监理工程师通知单

编号: JL-T-002

关于现场施工中存在的问题

工程名称:定边县公布井光伏园区 110KV 升压站 p2 区建设工程

参考图片

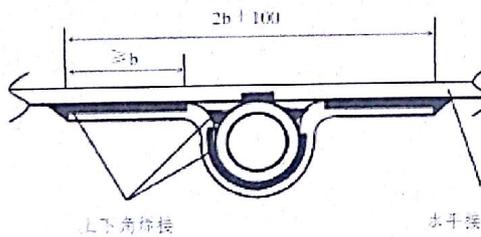
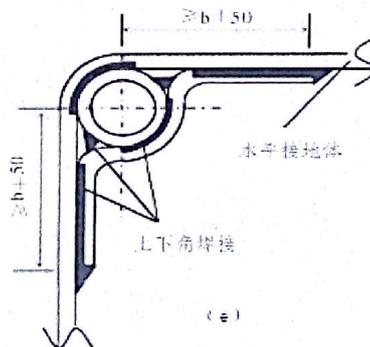
1、关于 P1, P2, P3 镀锌扁钢水平接地焊接问题

现场所有水平接地扁钢焊接未进行三面焊接, 扁钢与钢管焊接时, 未进行有效连接, 且焊接完成未清除药渣, 就涂刷防腐剂;

依据《GB50169—2006 电气装置安装工程接地装置施工及验收规范》现场所有水平接地体连接其搭接长度必须符合下列规定: 扁钢为其宽度的 2 倍 (且至少 3 个棱边焊接), 扁钢与钢管焊接时, 除应在其接触部位两侧进行焊接外, 并应焊以由钢带弯成的弧形卡子或直接由钢带本身弯成弧形与钢管焊接。

我方接到编号为 JL-T-002 的监理工程师通知后,已按要求完成了 所有水平接地主网采用三面焊接并按要求做防腐工作,现报上,请予以复查。

根据项目监理机构所提出的要求,我司在接到通知后,立即停止了该部位的焊接工作,并组织召开施工班组交底,组织工人对不符合要求的部位进行了整改,未验收合格前不得进入下道工序。

经复查,已对通知单中的问题已按要求进行了整改。
